Mission régionale d'autorité environnementale
ÎLE-DE-FRANCE

**Avis délégué
sur le projet immobilier « 1 à 9 rue de Paris »
à Claye-Souilly (77)**

**N°021820/A P
du 30/09/2026**

ILLUSTRATION 4 : LA CARTE DU BRUIT À L'ÉTAT INITIAL (JOUR-SOIR-NUIT (Lden), ÉTAT ACTUEL) (SOURCE : EI, P. 136, VOL. 2)

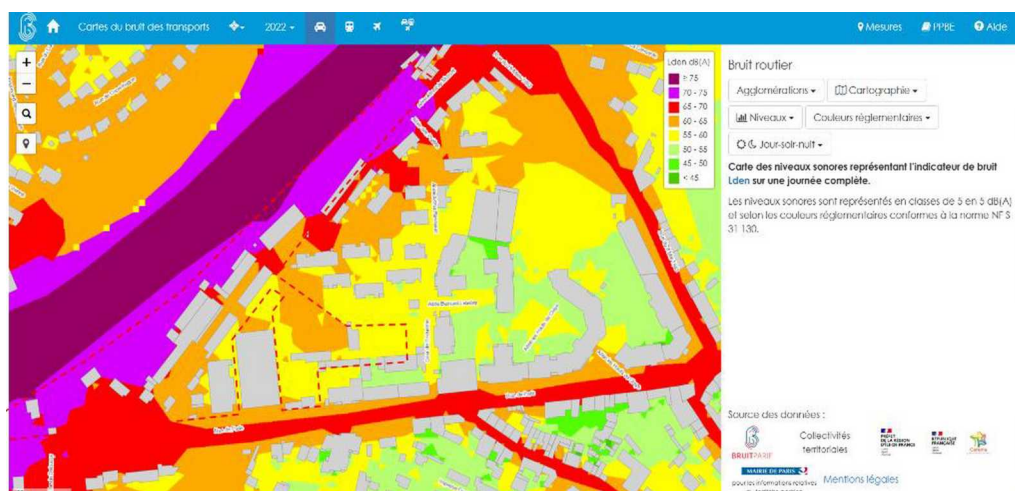
sonore extérieur à l'état initial avant travaux. Celui-ci est en apparence de Lden 60 à 70dB d'après la carte de Bruitparif. Le niveau de bruit à considérer est en réalité plus important, supérieur à 70dB, une fois que les bâtiments situés le long de la RN3 auront été démolis dans le cadre du projet. Ces bâtiments jouent en effet actuellement un rôle d'écran au bruit.

- de compléter l'état initial du bruit représentatif des niveaux les plus bruyants en l'absence des anciens bâtiments situés le long de la RN3 et d'ajuster les mesures d'évitement et de réduction prévues en conséquence ;

ILLUSTRATION 5 : LA CARTE DU BRUIT À L'ÉTAT INITIAL, DE NUIT (SOURCE : EI, P. 138, VOL. 2).

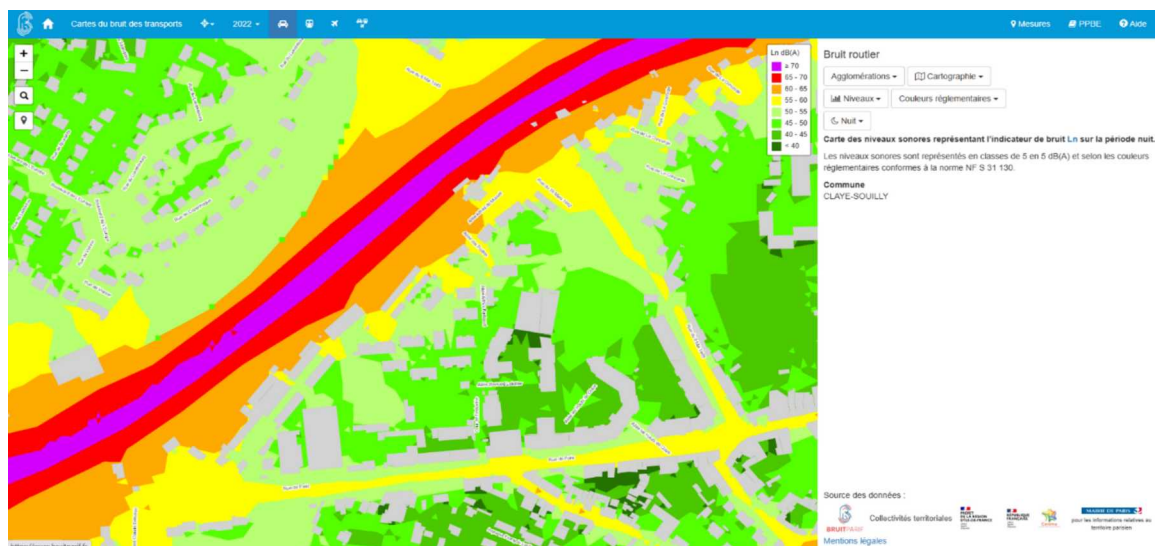
De nuit, les cartes de bruit de Bruitparif (EI, p. 138, vol. 2) indiquent des niveaux compris entre Ln 60 et 65 dB(A), au droit des façades situées le long de la voie, et des niveaux plus faibles à l'arrière des bâtiments situés entre Ln 50 et 60 dB(A). Ces bâtiments, qui peuvent actuellement faire écran au bruit, seront détruits dans le cadre du projet.

ILLUSTRATION 7 :

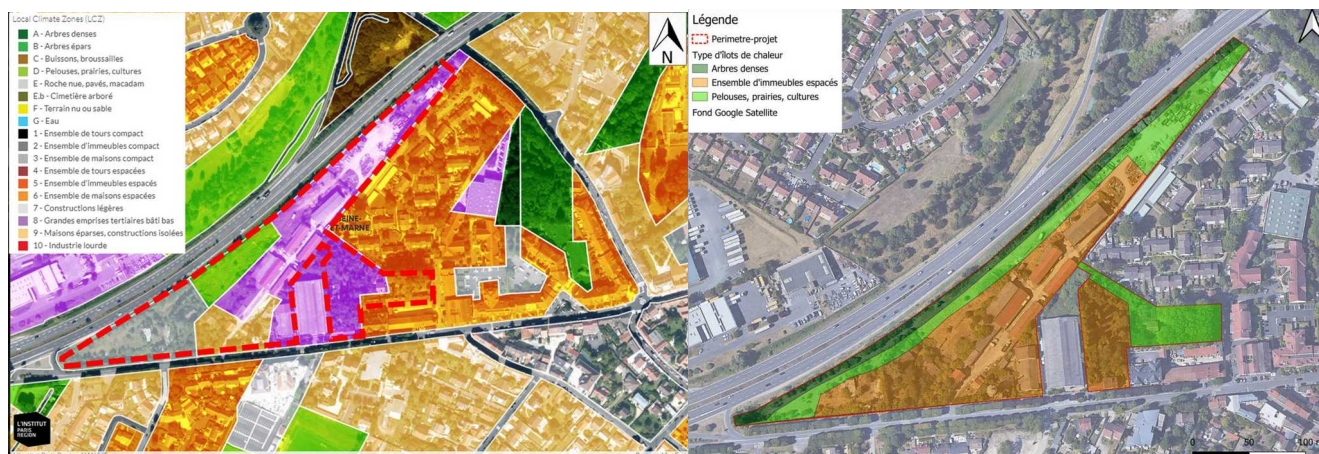
L'Autorité environnementale note que cette estimation reste théorique, est contredite par la destruction de près de 90 % de la zone humide présente sur le site et devrait être complétée par une évaluation concrète de la température attendue au droit du site en période estivale, nocturne et diurne et après projet, en comparaison avec l'état initial.

Une projection de l'effet d'ICU avec projet à l'horizon 2030, 2050 et 2100, tenant compte de la trajectoire de réchauffement de référence pour l'adaptation au changement climatique (TRACC) qui anticipe un réchauffement de +4° C en 2100 pourrait également être proposée. Ces évaluations sont nécessaires pour estimer dans quelle mesure le projet contribue, ou non, aux enjeux d'ICU et d'adaptation au changement climatique.

(7) L'Autorité environnementale recommande de préciser la contribution du projet à l'îlot de chaleur urbain en tenant compte de la trajectoire de référence pour l'adaptation au changement climatique, et d'ajuster le cas échéant les mesures d'évitement et de réduction du projet.
